ÀO PRESIDENTE DA COMISSÃO PERMANENTE DE LICITAÇÃO DA
UNIVERSIDADE FEDERAL DOS VALES DO JEQUITINHONHA E MUCURI - UFVJM

A ALCANCE ENGENHARIA E CONSTRUÇÃO LTDA, pessoa jurídica inscrita sob o CNPJ nº 20.501.854/0001-69, com sede à Rua Teodolino Pereira, nº 74, bairro Grão Pará, Teófilo Otoni/MG, neste ato representada pelo Engenheiro Carlos Vieira Coutinho CREA-MG 148.671/D, não se conformando com os esclarecimentos prestados quanto aos questionamentos formulados em relação à **CONCORRÊNCIA 018/2013**, vem, tempestivamente, apresentar **IMPUGNAÇÃO AO EDITAL** pelos seguintes fatos e fundamentos:

Trata-se de concorrência cujo objeto é a contratação de empresa especializada para realização de obra de construção do prédio de salas de aula – Campus Janaúba da UFVJM – sob o regime de empreitada por preço unitário.

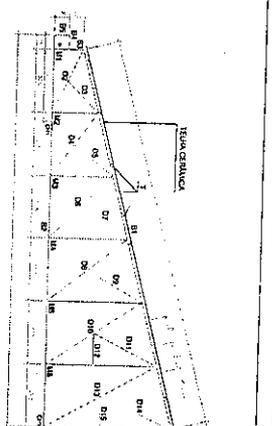
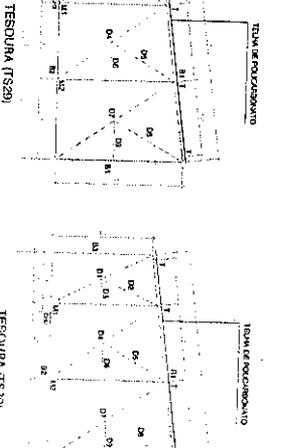
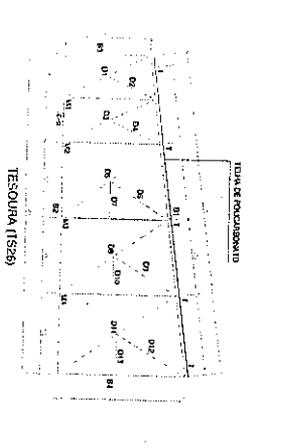
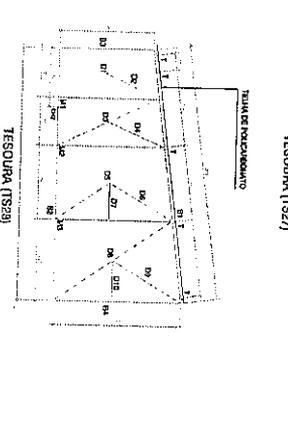
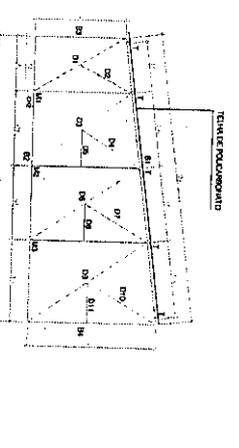
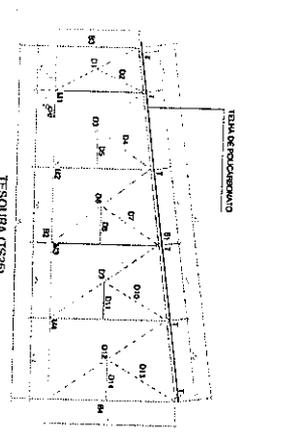
Por outro lado, se for levarmos em consideração o Projeto de Estrutura Metálica – Cobertura correspondente às pranchas 02/07, 03/07, 04/07, 05/07 e 06/07 que, por sua vez, fornecem uma relação de materiais e quantitativos, uma vez somados o peso total de todas as tabelas (ver pranchas anexo) o **quantitativo de aço previsto e necessário à execução corresponde à 54.975kg (cinquenta e quatro mil novecentos e setenta e cinco quilos)**.

Logo, desde já se nota uma diferença existente entre o **quantitativo exigido pelo projeto fornecido e planilha licitada equivalente à 34.636kg (trinta e quatro mil seiscentos e trinta e seis quilos)**.

Portanto, depreende-se que levando-se em consideração a relação de materiais e quantitativos previstos pelo projeto e aquele contemplado em planilha após a adequação da área, ainda assim resultaria em um déficit

equivalente à 25.003,85kg, que não seria remunerado, evidenciando falha grave da composição de custos elaborada pela Administração.

Isto posto, sugerimos que a composição atual do item 8.1 seja substituída pelo seguinte código do SETOP (tabela de referencia de preços), na medida em que a composição ora sugerida prevê a maior parte dos custos incorridos quando da execução do serviço, principalmente diante da alta complexibilidade do projeto fornecido, dotado com variados vãos e alturas de treliças e tesouras, tendo como unidade quilogramas no lugar de metro quadrado, formato que melhor se amoldaria ao regime de empreitada por preço unitário, como é o caso:

EST-003	ESTRUTURA METÁLICA		
EST-MET-005	FORNECIMENTO, FABRICAÇÃO, TRANSPORTE E MONTAGEM DE ESTRUTURA METÁLICA EM PERFIS LAMINADOS	KG	10,82
